Advies Monumenten, 2^e advies

Bammer : 5.1.2e : 5.1.2e
Dossiernummer : GRN-00023555
Adviseur : 5.1.2e : 5.1.2e
Datum advies : 28 oktober 2025 (1^e advies, 9 oktober 2025)
Adres : Hereweg 61
Aanvrager : Handhaving VTH
Monumentale status : GM met mon.nr. 101075
Datum indiening : 4 september 2025
Betreft : Kunstwerk op gevel gemeentelijk monument zonder vergunning
CRK : Ja (CRK d.d. 24 september 2025)

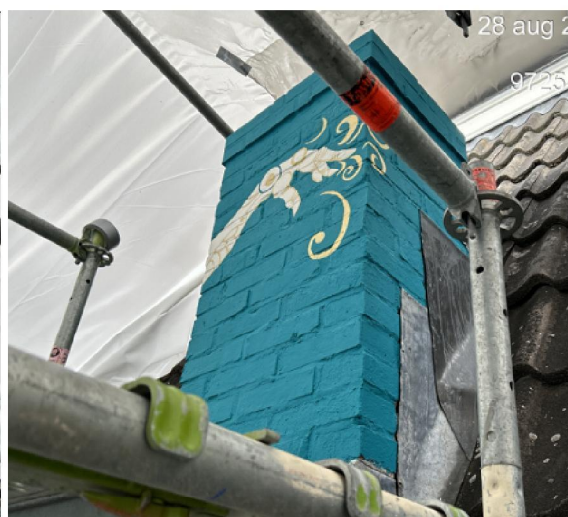
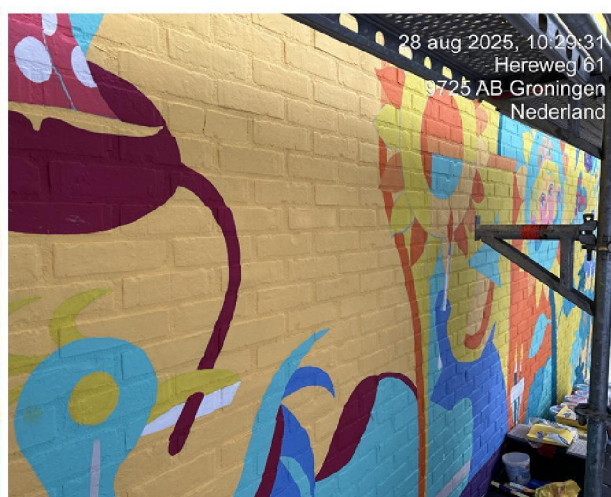
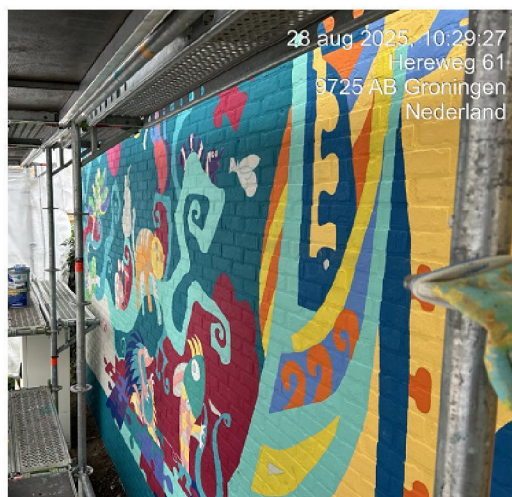
Op deze zijgevel en schoorstenen is een grote kleurrijke muurschildering aangebracht. Deze werkzaamheden aan een monument zijn vergunningsplichtig. Echter zijn deze schilderingen aangebracht zonder een vergunning.

Deze grote, kleurrijke muurschildering beslaat de gehele zijgevel en schoorstenen. Door haar omvang, kleurgebruik en expressieve karakter is het kunstwerk op zeer dominante wijze aanwezig. Hierdoor overschaduwde deze schildering de waarden van het monument op een wijze waardoor deze wordt ontsierd. De schildering voldoet daarom niet aan de basisvoorwaarden die worden gesteld aan toevoegingen aan monumentale objecten, namelijk: reversibiliteit, respect voor de bestaande waarden en inpassing binnen het historische karakter van het pand en de omgeving.

Naast de ontsierende overwegingen zijn er ook belangrijke bouwtechnische bezwaren tegen de muurschildering. Voor het schilderen van monumenten wordt een verf met een dampdoorlatendheidsklasse V1 aangeraden om mogelijke gevolgschade door vocht te beperken.

Er is aangegeven dat er voor deze muurschildering 6 lagen Sigmaverf met een dampdoorlatendheidsklasse V2 zijn aangebracht. Kijkende naar de echte waarde is dat is met 6 lagen dampdicht te noemen. Dit leidt vrijwel onvermijdelijk tot schade aan metselwerk en voegen, verslechtering van het binnenklimaat, en verlies van historische materialen.

Omdat de zijgevel onlosmakelijk onderdeel uitmaakt van het casco van de woning maakt het onderdeel uit van de monumentenstatus als geheel en is het aanpassen ervan vergunningsplichtig. Het maakt daarbij niet uit of het nu gaat om schilderingen op historisch of nieuwer bouw materiaal, de gevolgen die deze schilderingen voor het moment als geheel hebben veranderen er niet door. Het gaat daarbij zowel om de esthetische gevolgen van de schildering voor de beleving van het monument als de technische gevolgen door het toegepaste verf systeem zoals een verhoogde kans op vochttoename in het monument op de korte termijn en schimmelproblemen en vorstschade op de langere termijn.

Voor zowel de buitenmuur als de schoorstenen gelden dezelfde overwegingen en moet negatief worden geadviseerd.

Deze muurschildering op zowel de zijmuur als de schoorstenen dienen van het pand verwijderd te worden.

- De (verwijder)werkzaamheden mogen geen schade aanbrengen aan het monument;
- Er dient te worden onderzocht op welke wijze deze muurschildering kan worden verwijderd;
- De werkzaamheden dienen door een gespecialiseerd bedrijf te worden uitgevoerd;
- Er dient een duidelijke werkbeschrijving van de werkzaamheden te worden overlegd, waarbij de diverse mogelijkheden zijn toegelicht;
- De start van de (verwijder)werkzaamheden dient vooraf te worden gemeld aan de monumenten bouwinspecteur van de gemeente, zodat in overleg een proefstuk ter monsterring opgezet kan worden;
- Definitieve keuzes vinden plaats in gezamenlijkheid met de belanghebbende partijen en in overleg met de bouwinspecteur en de restauratiedeskundige van de vakgroep Erfgoed.
